東海発電所

廃止措置計画変更認可申請の概要及び

審査基準との適合性について

日本原子力発電株式会社

図2 東海発電所取水路及び放水路の運用状態

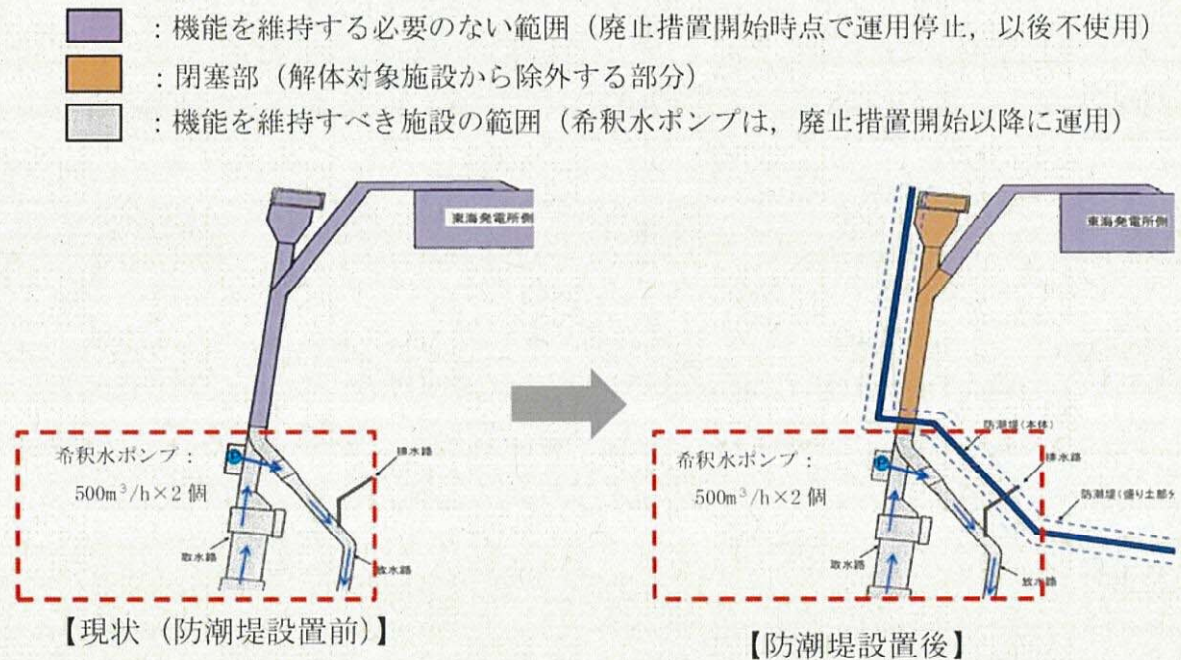
東海発電所の取水路及び放水路については、現在、一部区間で希釈取水機能と希釈放流機能を維持している状況である。

東海第二発電所の防潮堤設置工事後も、東海発電所の管理区域解除工事が終了するまで同機能を維持していく計画である。

図3 東海発電所防潮堤横断部の周辺設備

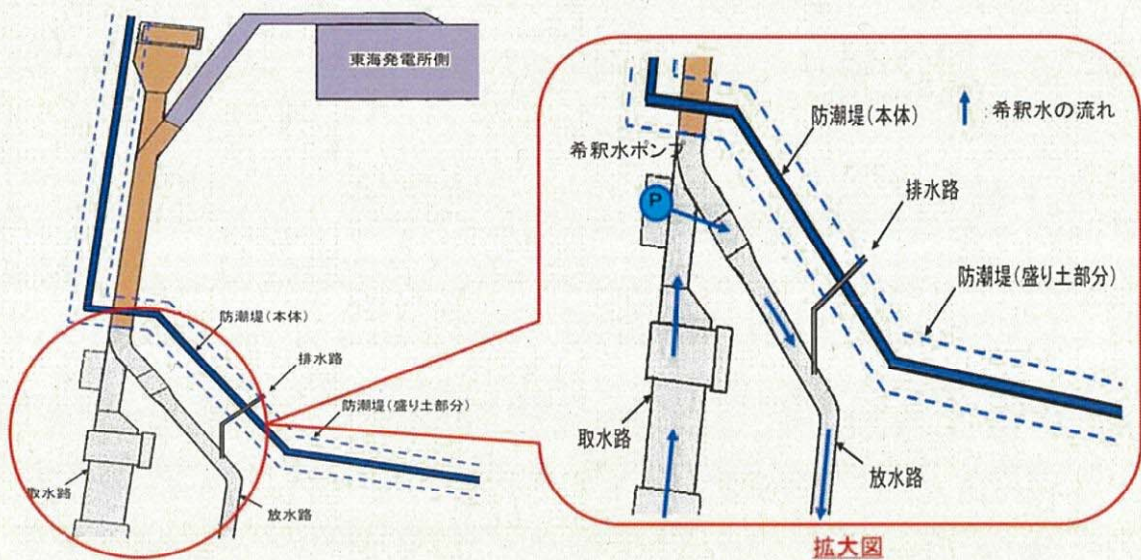
東海発電所の希釈取水機能と希釈放流機能について、閉塞対象部位の海側に位置する取水路及び放水路に変更はなく、機能を維持することから、閉塞した場合でも機能維持に影響はない。

図4 東海発電所取水路及び放水路埋戻し概念

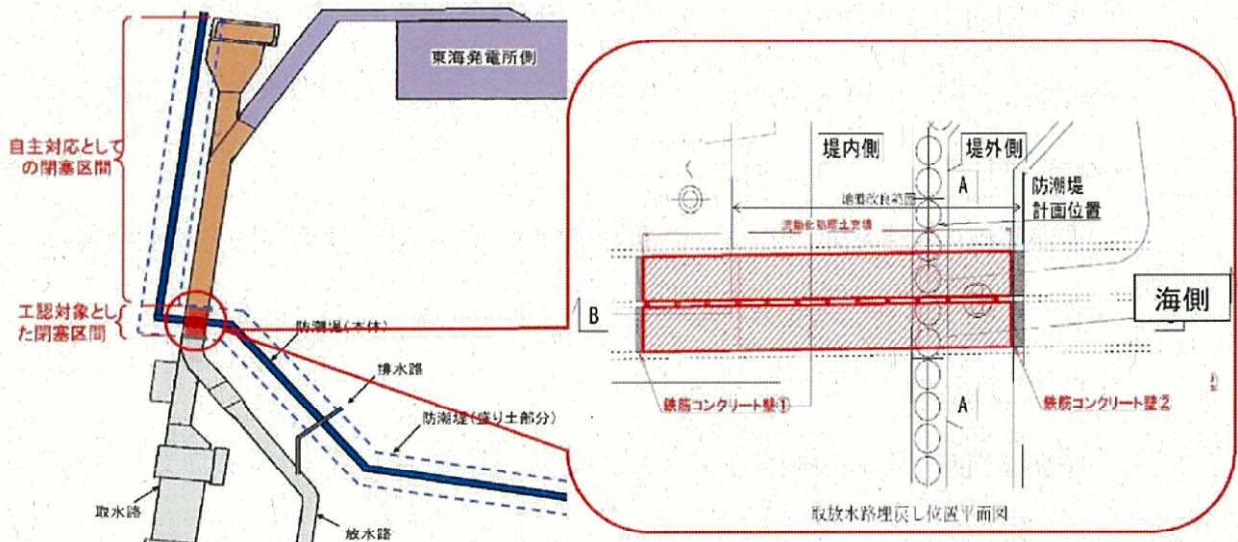
閉塞工事において、機能を維持する部分への影響がないよう、あらかじめ閉塞区間の海側を鉄筋コンクリート壁で仕切り、その後閉塞工事を行うことにより、閉塞区間海側の取水路及び放水路は、それぞれ希釈取水機能と希釈放流機

図5 構内排水路逆流防止設備の設置位置

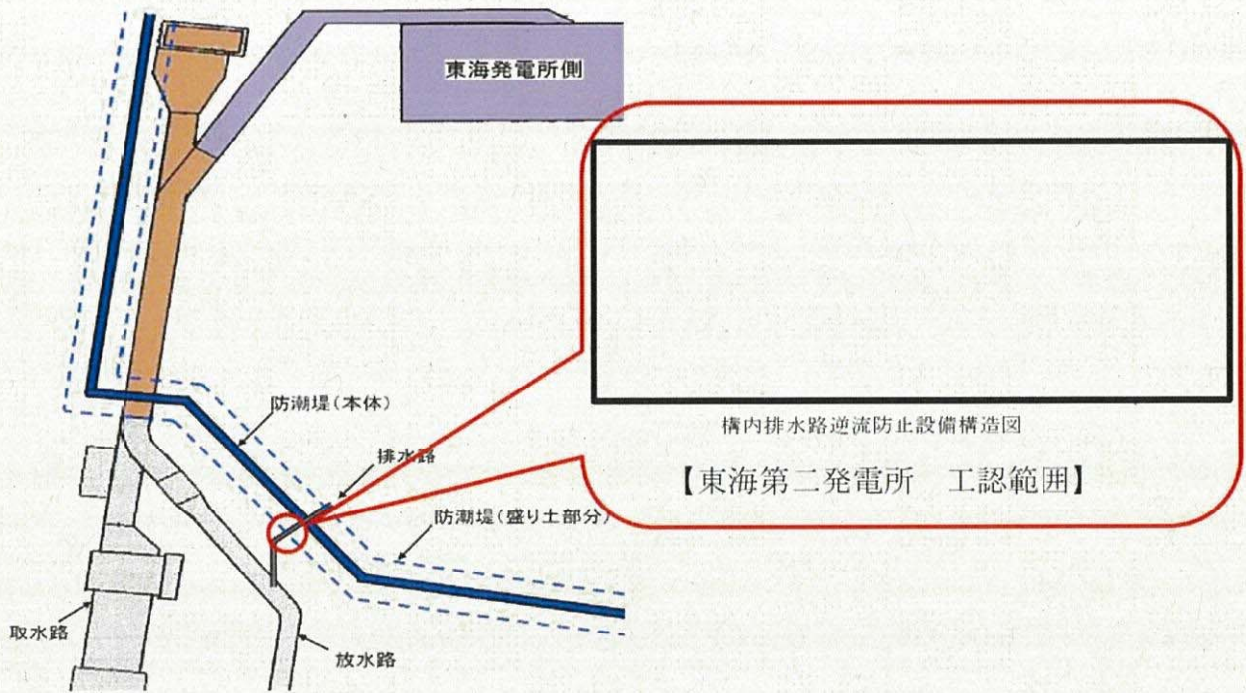
- a. 排水路を横断する防潮堤設置工事時は、防潮堤設置工事と排水停止期間の調整を行い、その期間は廃液が発生する作業等を制限し、洗濯廃液等の処理を停止する。
- b. 排水路は、防潮堤鋼管杭の間を通り、放水口側への排水が可能ないように施工する。なお、防潮堤横断部出口側には、「構内排水路逆流防止設備」が設置される。構内排水路逆流防止設備の設置位置と概念図を図5に示す。
